Dato	J.nr.	Dok.nr./Disk	Sagsbeh.
9. november 1998	8-73-22-605-2-98	ES/dbo 98309.sam	Erik Salling

Tilladelse til udledning af regn- og overfladevand fra del af opland D13 m.fl.

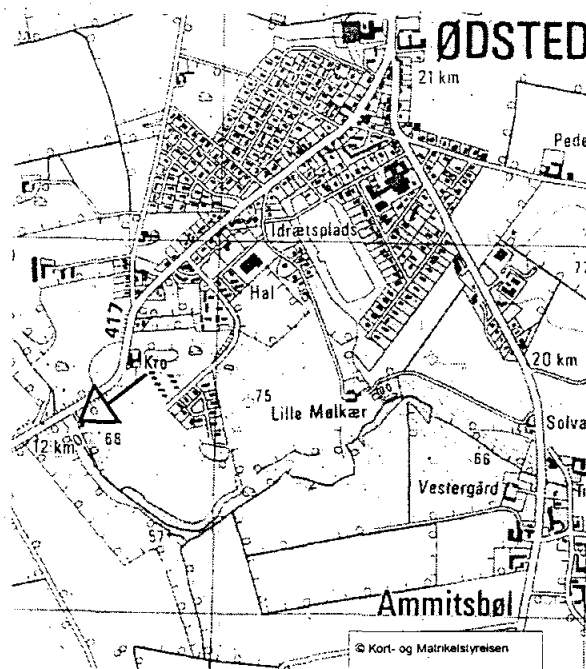
samlet. Det vil derfor, af hensyn til styringen af udledningen, være hensigtsmæssigt at de 2 bassinafløb samles i et fælles udløb under betegnelsen DU12.

Godkendelsen til udløb via DU12 vil herefter omfatte udledningen fra det eksisterende bassin (bassin I) i forbindelse med oplandene D9, D10, D11 og D15, samt det nu aktuelle delopland fra D13. Begge bassiner skal hver for sig fungere som forsinkelses- og bundfældningsbassin for de respektive oplande og de to bassinafløb samles til et udløb i Ammitsbøl Bæk, betegnet DU12, som efterfølgende beskrevet og vist.

Tilladelsen er givet på betingelse af, at der inden udløbet i Ammitsbøl Bæk, udover det eksisterende bassin (bassin I) på 570 m³, etableres et nyt forsinkelses- og bundfældningsbassin for den nye udstykning. Dette bassin betegnet bassin II og skal etab-

leres som vådbassin med minimum 180 m³ effektivt volume, og et permanent vådvolumen på ikke under 20 m³.
